Van: [redacted]
Verzonden: woensdag 20 april 2022 16:39
Aan: [redacted]
Onderwerp: RE: [redacted] RE: VAT 2022-669 Laad- en losstrook - Scheepsbouwweg

Van: Verkeersadviesteam <Verkeersadviesteam@amsterdam.nl>
Verzonden: woensdag 6 april 2022 9:50
Aan: [redacted]amsterdam.nl>
Onderwerp: VAT 2022-669 Laad- en losstrook - Scheepsbouwweg

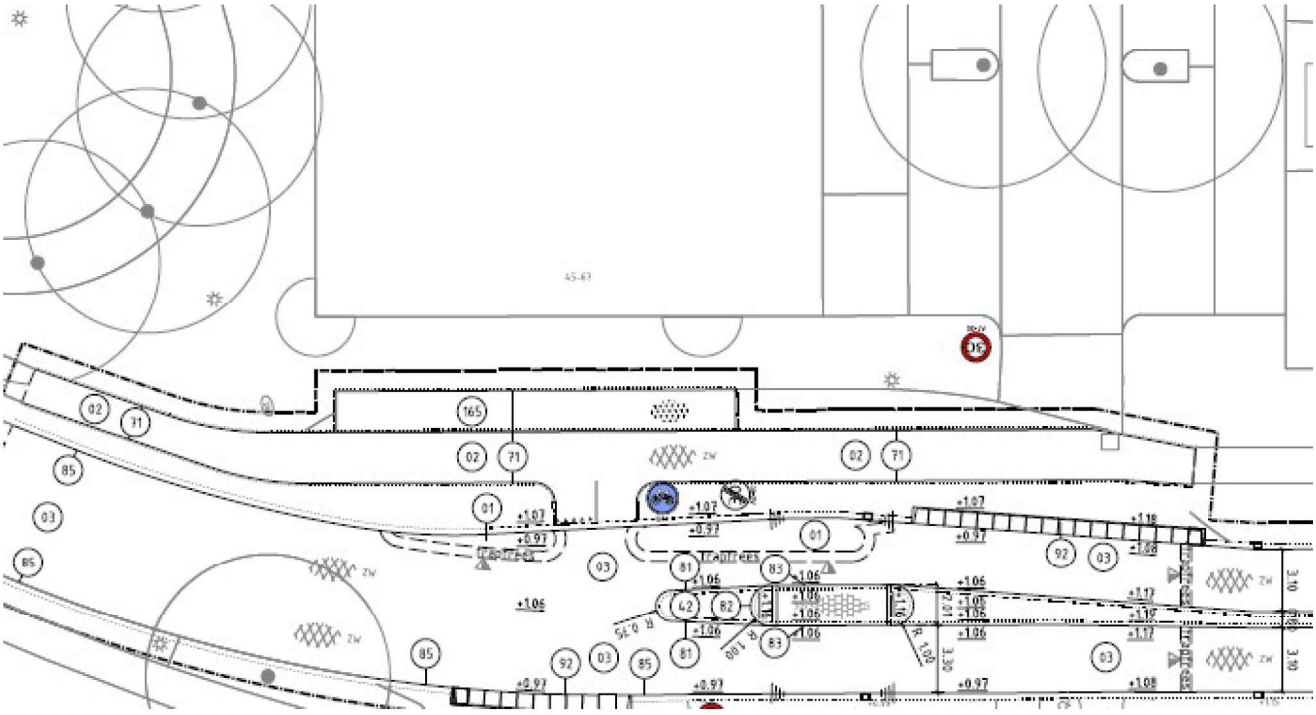
Vanwege de oversteken is een lalo-vak direct naast de rijweg geen optie, i.v.m. de beperking van het zicht (de voetganger en fietser die vanaf de westzijde oversteken naar de Vlakkerstraat ziet auto's vanuit de zuidelijke Scheepsbouwweg niet/slecht door de lalo met voertuig het zicht beperkt). Zie ook onderstaand DO. Ter plekke van de voetgangers-/fietsoversteek zelf kan natuurlijk geen lalo-vak worden gemaakt. Het verplaatsen van het eilandje om dan op die plek een lalo te maken zet geen zoden aan de dijk omdat je dan nog steeds een zichtprobleem hebt t.a.v. de Nageljongenstraat en de fietsoversteek.

NB zoals over de telefoon meegedeeld wordt de oostelijke bandenlijn gehandhaafd en om een veilige langzaam verkeersoversteek (met een remmende functie) te kunnen maken wordt de rijweg naar de westzijde uitgebuikt en een 2,0 meter breed eilandje / steunpuntje aangelegd. Het eilandje in de voetgangersoversteek ligt in het DO tussen Nageljongenstraat en Vlakkerstraat, omdat dit de kortste looproute is. Tussen fietspad en rijweg is een eilandje / steunpunt voor de voetganger nodig, waardoor het fietspad op de plek van de huidige ventweg komt te liggen. Ventweg en fietspad combineren wordt niet overwogen omdat stilstaande voertuigen de fietsroute hinderen. Daarom wordt er een fietspad met een trottoir gemaakt en voor een ventweg is geen ruimte. Wat ik nog wil benadrukken is dat het laden en lossen op een rijweg plaatsvond en dat mag ook want er werden geen andere verkeersdeelnemers gehinderd. In onderstaand plaatje is laden en lossen niet meer mogelijk en zal dat elders moeten plaatsvinden.

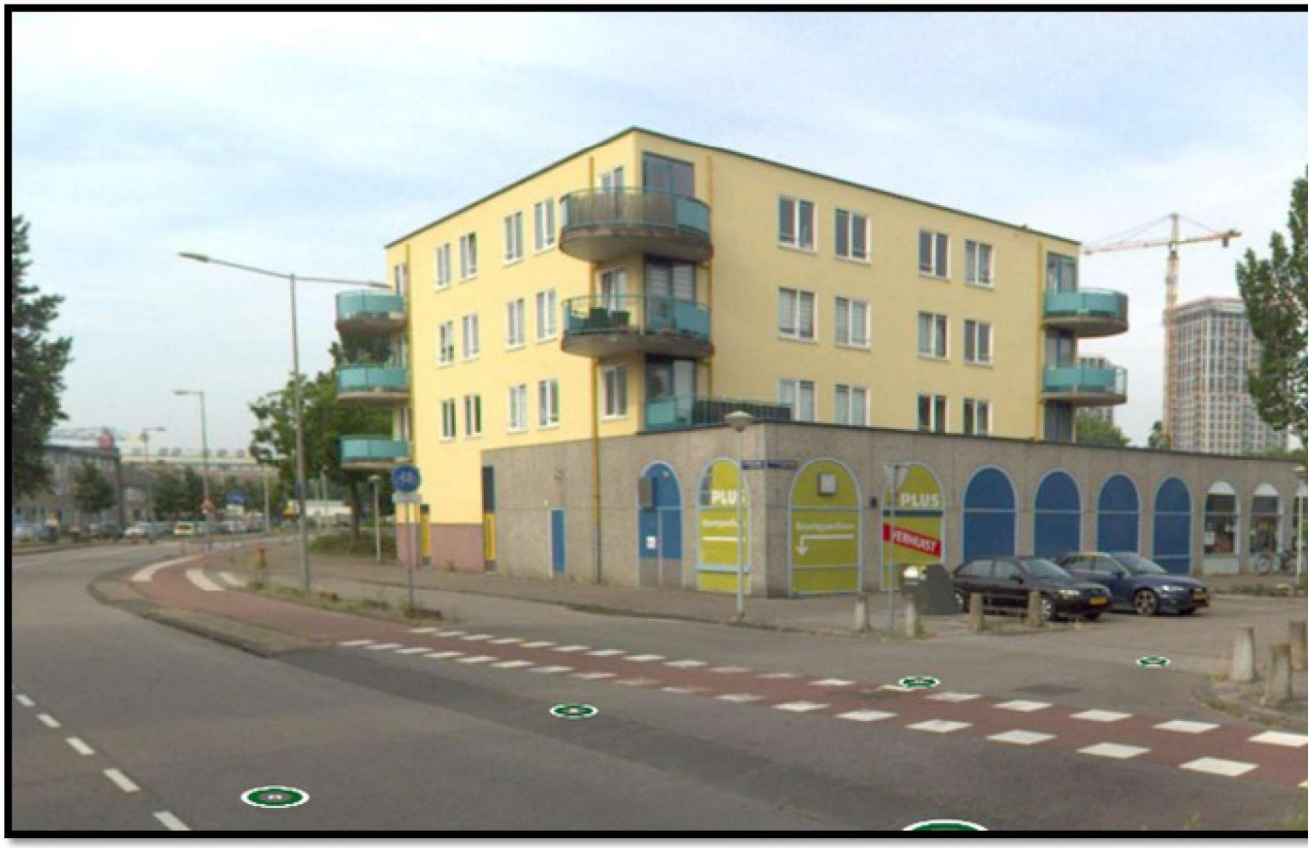
Zoals te zien op de map, ligt er op dit moment een laad- en losstrook. Naar wij aannemen is deze er destijds op verzoek van de PLUS gekomen. Ik kan dat zelf niet goed beoordelen.

Scheepsbouwweg. Daardoor was het een goed moment om te kijken of we deze weg opnieuw konden profileren en daarmee ook te voldoen aan bijvoorbeeld de in de toekomst gewenste 30 km/u-norm. Om daaraan te kunnen voldoen, is er in het ontwerp ervoor gekozen om de huidige laad- en losstrook weg te halen en deze als fietspad te gaan gebruiken.

Dit ontwerp is kortgeleden gemaakt, in februari. Zie bijgevoegde schets en hieronder een knipsel daaruit. Op dat moment was de gemeente zich bewust van de bestaande strook, maar wist ook dat deze al enkele tijd leeg stond; op dat moment was er dus geen concrete partij om rekening mee te houden. Dat was wel reden om even te inventariseren naar de status en vrij toevallig leek er net overeenstemming te komen met een partij.

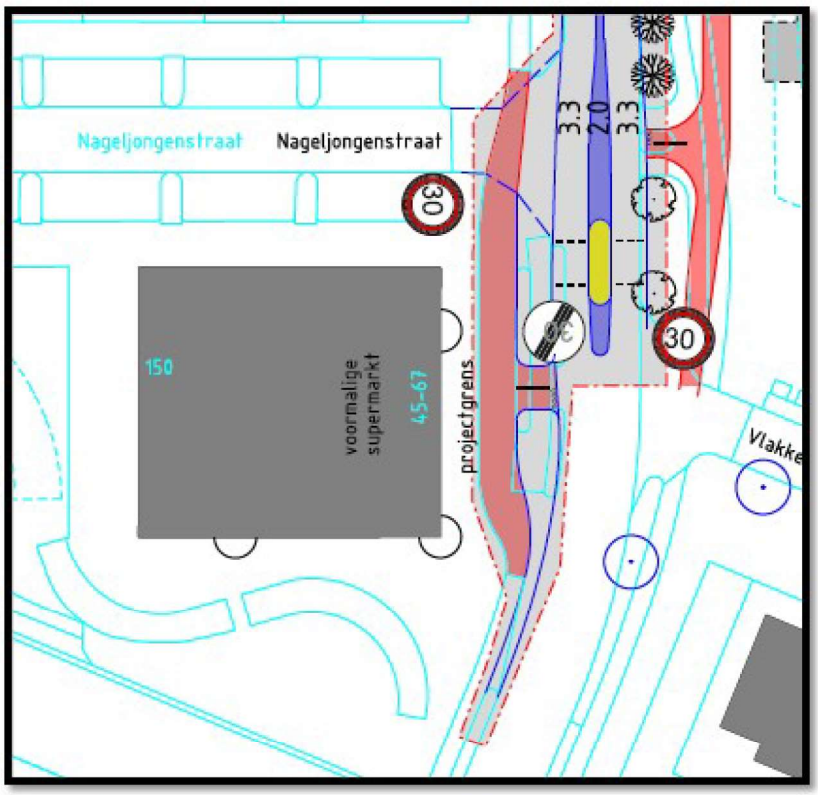
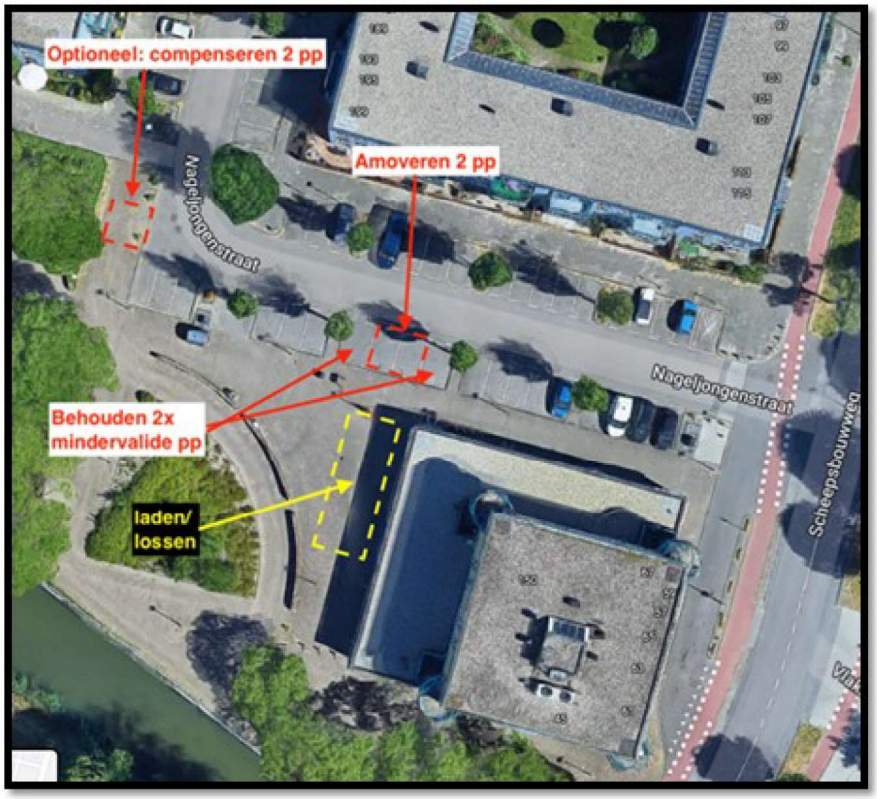
De (nieuwe) pandeigenaar ziet de laad- en losstrook dan ook graag behouden of doet een voorstel tot eventueel een nieuwe aan de andere kant. Tot nu toe is het niet geheel duidelijk met wat voor type voertuig hij komt lossen en hoe vaak (we weten wel dat er dus geen supermarkt of iets dergelijks komt). Zijn woorden zijn dat er "met enige regelmaat een (kleine) vrachtwagen" zal komen voor de bevoorrading. Dat is nog niet heel concreet, maar meer kan de makelaar daar nog niet over zeggen. Formeel is de deal nog niet rond, maar volgens mij gaat het om een afrondende fase. De makelaar heeft ook een voorstel gedaan, zie ook hieronder.
.
